Note complémentaire de
présentation du projet
Année 2022

**Projet de centrale
photovoltaïque au sol
de Pointe Courchet**

Auteurs : Ville du François / DUAL /
SPL Martinique Energies Nouvelles
Novembre 2022

Cette note complémentaire a pour objet de répondre point par point à l’avis n° MRAe 2022APMAR3 de l’Autorité environnementale du 26 juillet 2022. Cette note fait office de document actualisé à ce jour (novembre 2022) qui centralise et tient compte des éléments que le maître d’ouvrage a pu porter à la connaissance du public par ailleurs.

Figure 5 : Zonage du PLU avant modification

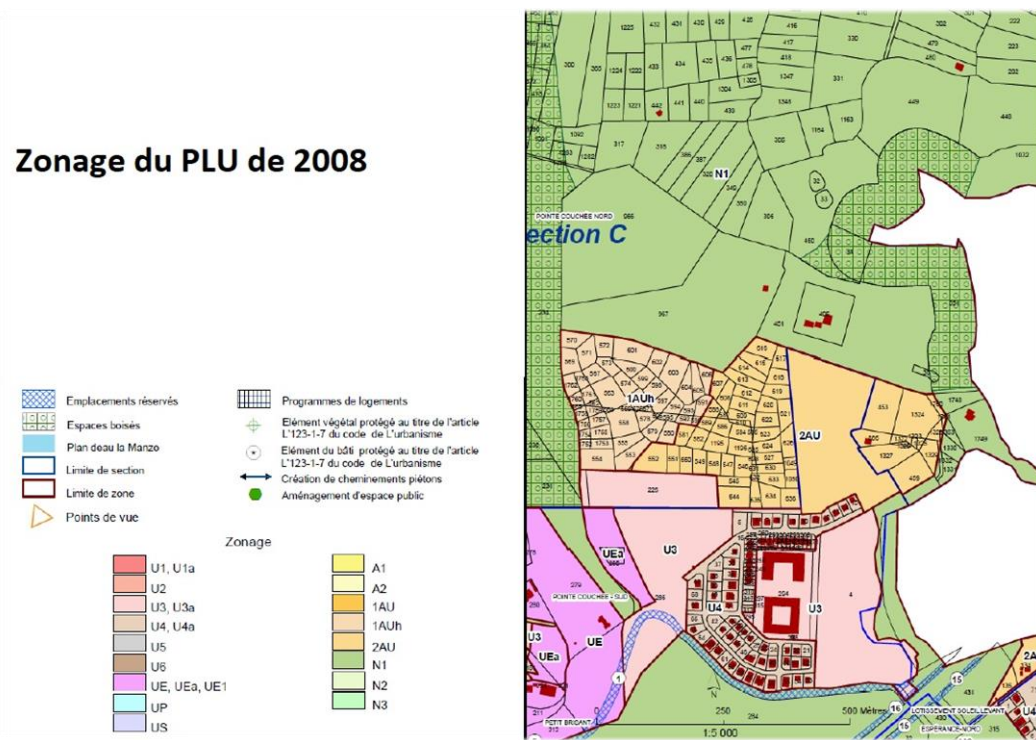
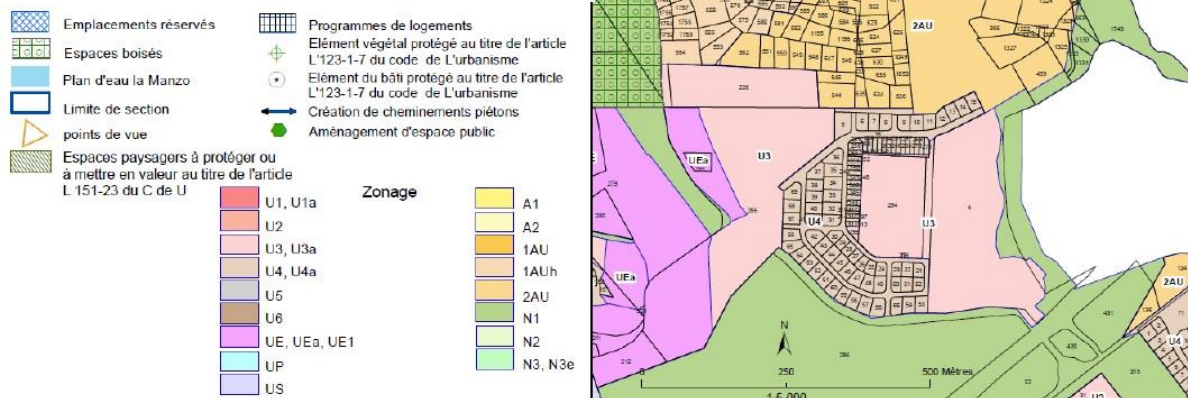
Cependant l'étude visée présente des analyses obsolètes en s'appuyant sur des données non actualisées, comme celles relatives au Plan Local d'Urbanisme (PLU) de la commune du François alors que ce dernier a fait l'objet de modifications au cours de l'année 2022. » Avis MRAe page 6.

La MRAe recommande d'actualiser et de compléter l'étude d'impact avec les données actualisées concernant le document d'urbanisme opposable et les projets portés par la commune du François, notamment, aux abords immédiats du site concerné par le projet de ferme photovoltaïque.

Par délibération du 17 mars 2022, la Ville a approuvé une procédure de modification du Plan Local d'Urbanisme (PLU) pour le déclassement de la parcelle C 967 dans le but d'y implanter la ferme photovoltaïque.

Cette modification du PLU a donc créé un Secteur de Taille et de Capacité d'Accueil Limitées (STECAL) sur la parcelle C 967 qui détermine une zone N3e spécifique au projet de ferme photovoltaïque en faisant évoluer le règlement et les cartes graphiques, uniquement pour ce projet.

Les différents enjeux environnementaux identifiés dans l'étude d'impact réalisée pour le projet ont bien été pris en compte dans la modification du PLU. Pour exemple, des corridors écologiques relatifs aux espaces boisés protégés ont été mis en place à l'échelle du secteur.

L'approbation de cette deuxième modification simplifiée du Plan Local d'Urbanisme rend le projet de centrale photovoltaïque au sol parfaitement compatible avec le PLU en vigueur à ce jour.
